Originalstellungnahmen | Steilshoop12 | Bauleitplanung Online

Betreff: AW: Bebauungsplan Steilshoop 12 „Fritz-Flinte-Ring“ – Einladung zum Arbeitskreis I

Vorhabenbezogener Bebauungsplan Steilshoop 12 „Fritz-Flinte-Ring“ mit Änderungen des Flächennutzungsplans und des Landschaftsprogramms – Beteiligung der Behörden nach § 4 Absatz 2 BauGB – Stellungnahme

Leitungsbestandsplan Hamburger Stadtentwässerung A6R Billhorner Deich 2, 20539 Hamburg 040-7888-82129,-15,-13,-12 anlageninfo@hamburgwasser.de	E 21 Infrastrukturkoordination und Erschließungen
	Maßstab 1:1 000

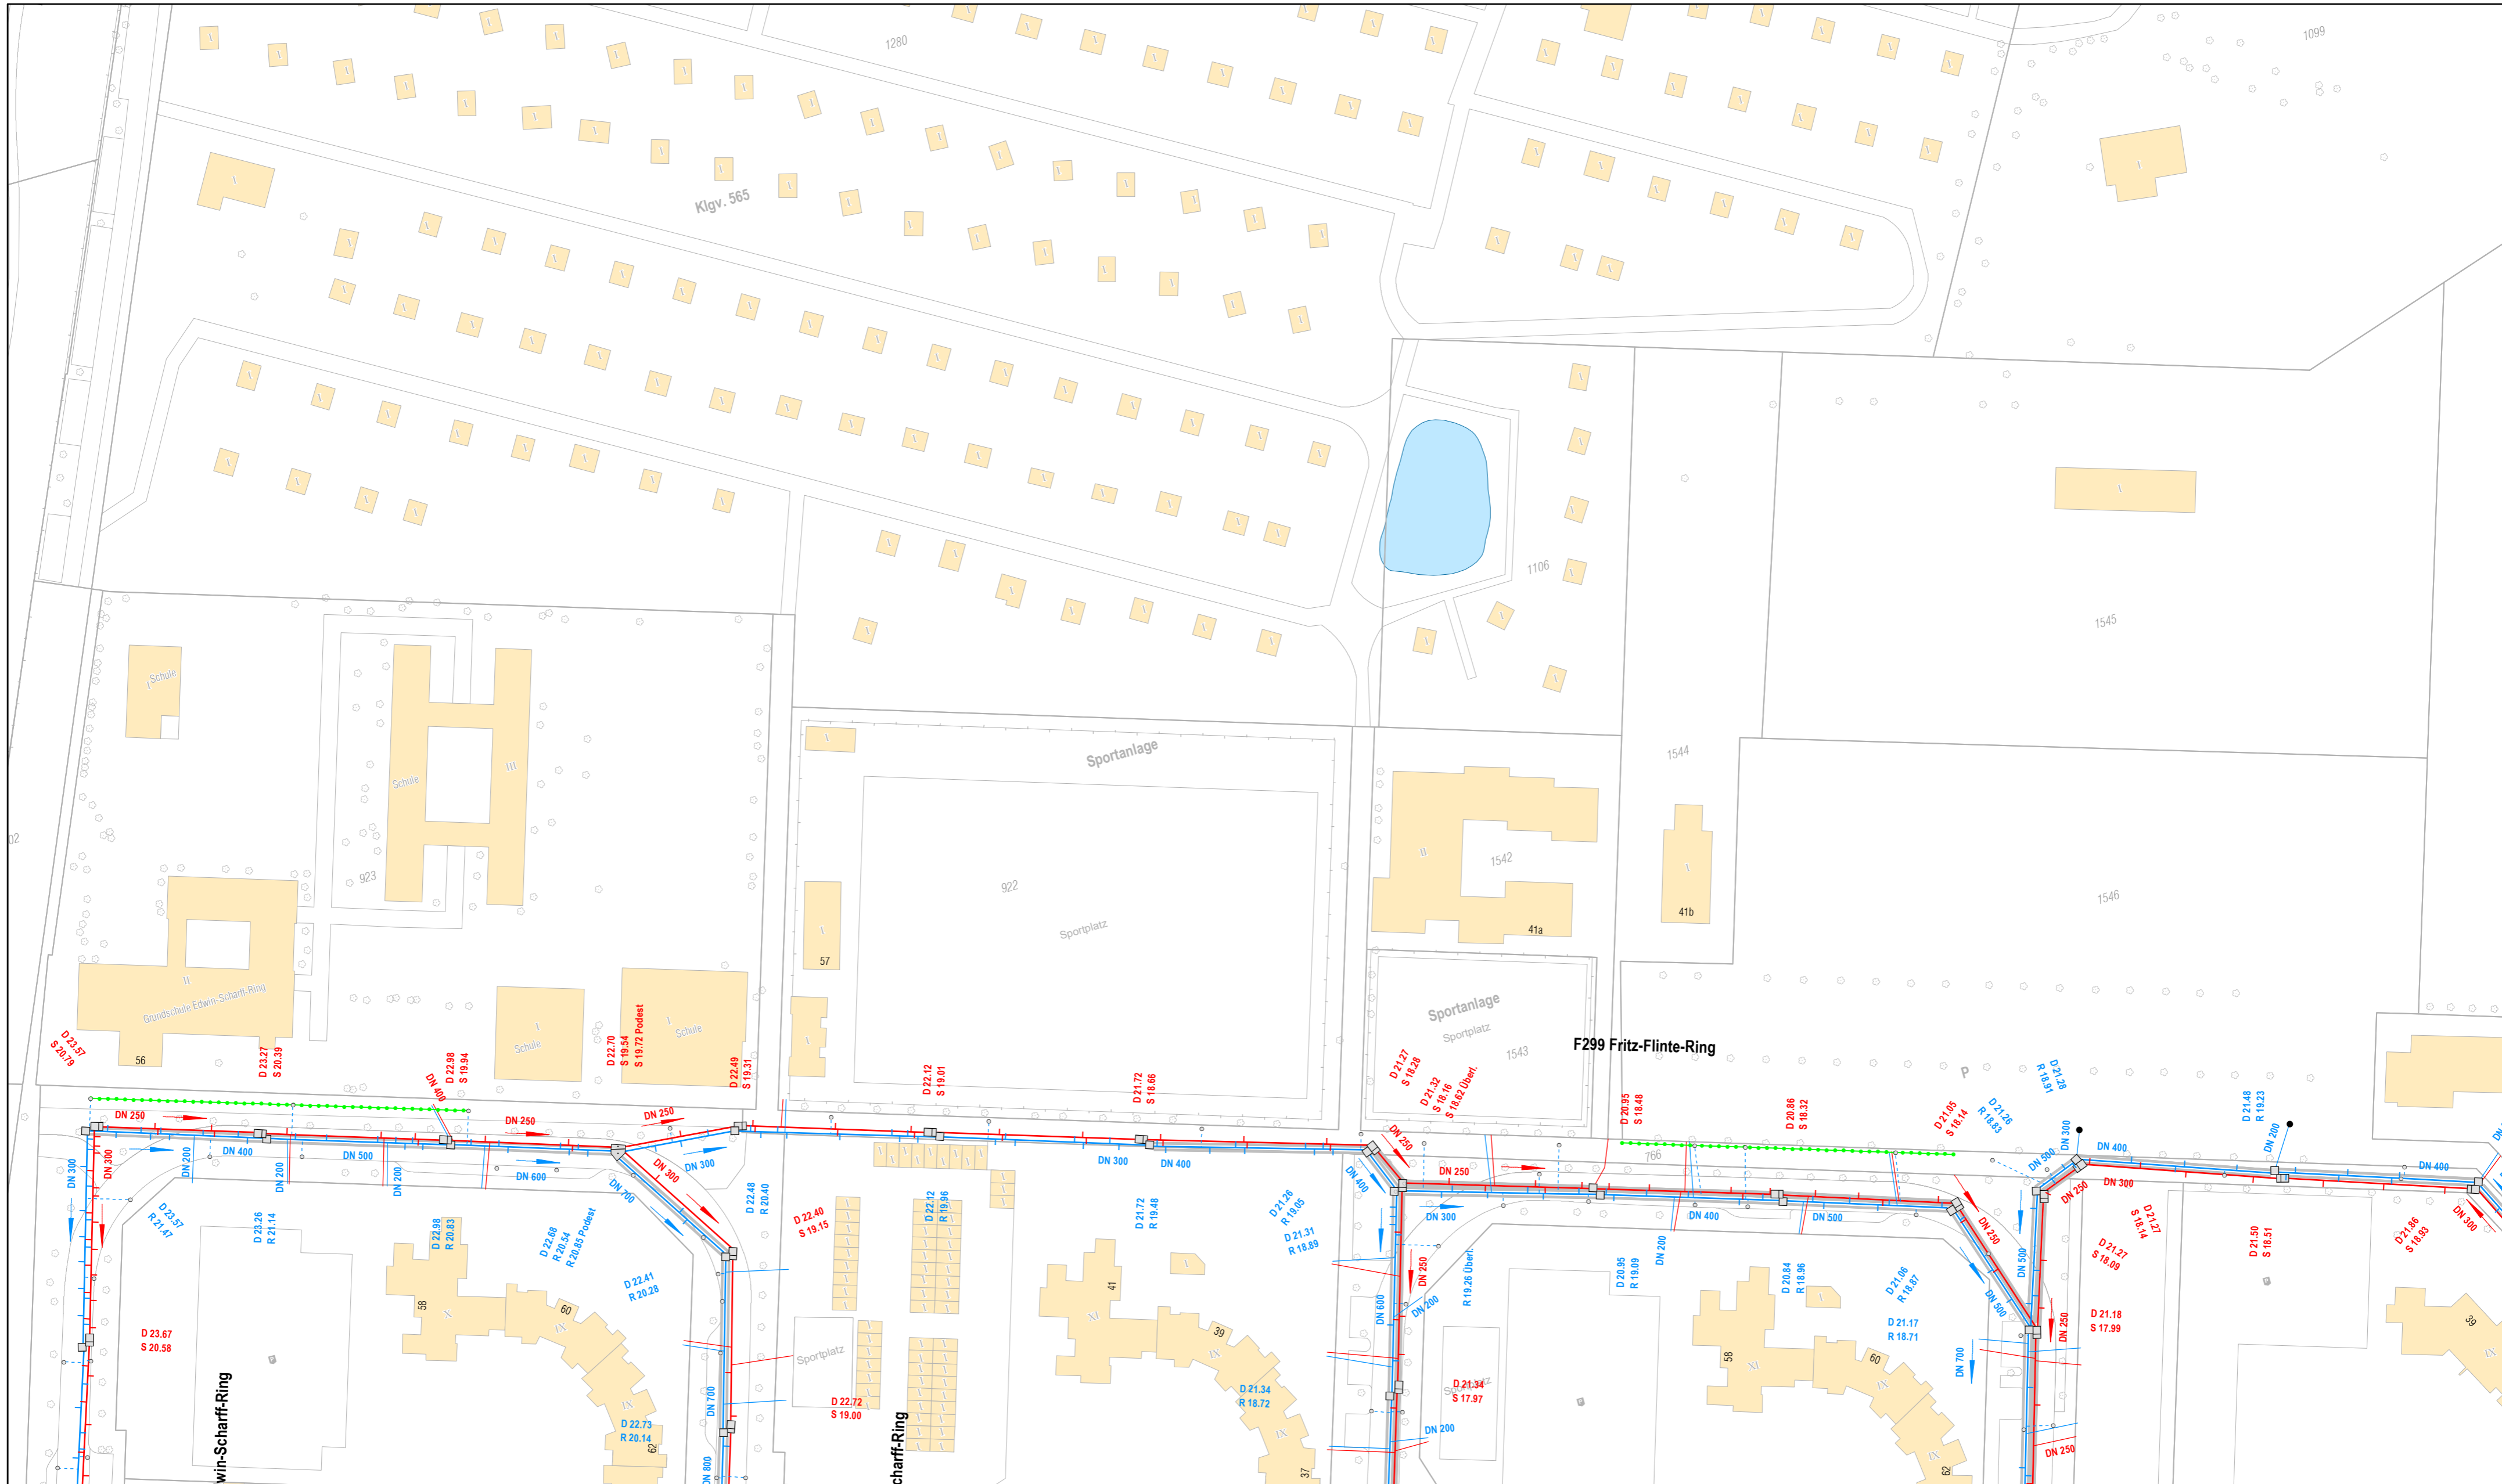
Wir schicken Ihnen Auszüge aus unseren Bestandsplänen. Wie Sie daraus entnehmen können, sind Teilbereiche der gekennzeichneten Fläche von uns bohrt.

Wir bitten Sie, unsere bestehenden Anlagen bei Ihrer Planung zu berücksichtigen, damit kostspielige Leitungsumlegungen vermieden werden.
